桃園市政府水務局會勘紀錄

- 一、 會勘案由：「同德綠廊環境改善工程」南平段設計及圍牆新建範圍討論案
- 二、 會勘時間：中華民國 111 年 4 月 7 日（星期三）上午 10 時
- 三、 會勘地點：桃園市桃園區南平路 502 號旁
- 四、 主持人：廖家志股長 紀錄：紀政杰
- 五、 出席人員：詳簽到單
- 六、 會勘經過

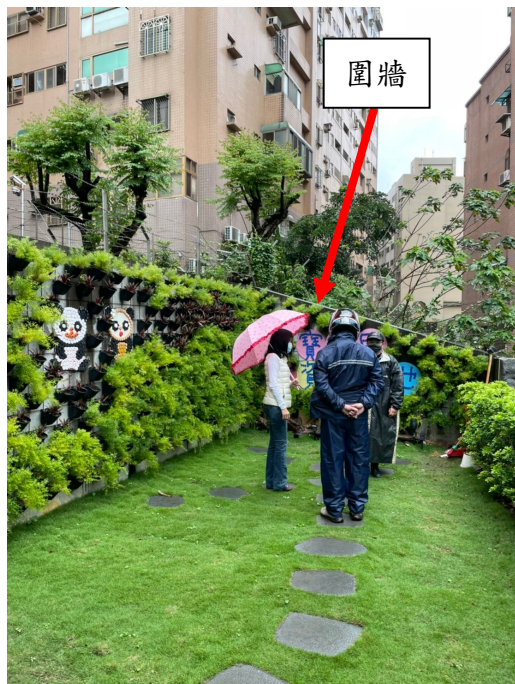
1. 南平路段之入口，去年與市府都市發展局申請社區總體營造計畫，辦理現場綠美化，現場維護良好請維持既有樣貌，倘施工進出需若有影響，請施工廠商於施工完畢後依現況復原。
2. 既有南平路工區入口圍牆不穩，請已一併改善。

1. 原設計新建圍牆影響住家後門出入及逃生孔，請水務局是否可以留逃生通道給居民，並將圍牆調整為綠籬，安全問題將自行負責。
2. 施工開挖階段可能挖到住家污水管線，請水務局協助留管俾利後續排放污水。

1. 施工時發現步道銜接處有既有涵管(原設計圖說沒有)，在銜接步道上 有難度，請設計單位和水務局研議評估。
2. 為配合串聯步道，需將原圍牆敲除，俾利後需施工。
3. 中正公園段作污水接管，因實際斷面較設計圖說小，是否縮小原設計圖說上的集水井尺寸以保持水流順暢。

- (一)南平路段工區入口，將邀集都市發展局就現況作為供學童行走之步道可行性進行協調後續辦。
- (二)南平路步道入口處磚牆不穩情形，請設計單位納入變更追加所需欄杆數量。
- (三)關於居民提出新建圍牆影響住家後門及逃生問題，請依民眾所需調整為綠籬，相關安危問題請住戶及社區自行負責。另原有設計之圍牆將調整施做，請設計單位納入變更調整。
- (四)污水留管部分本局再行研議，請施工廠商施工時盡量避開原有管線，另豪門社區西棟(315、317、319 號)三戶住家目前尚未接管請本局污促科協助辦理。
- (五)中正公園污水集水井尺寸依原圖施作將影響通水，經設計單位建議變更為 40*60*60(公分)以利排水，爰請設計單位調整尺寸並納入變更設計內容。
- (六)步道銜接處兩端有高差，現況亦發現既有涵管，請設計單位於界址釐清及高程測量完畢後，提出步道銜接方式，已利廠商施工。
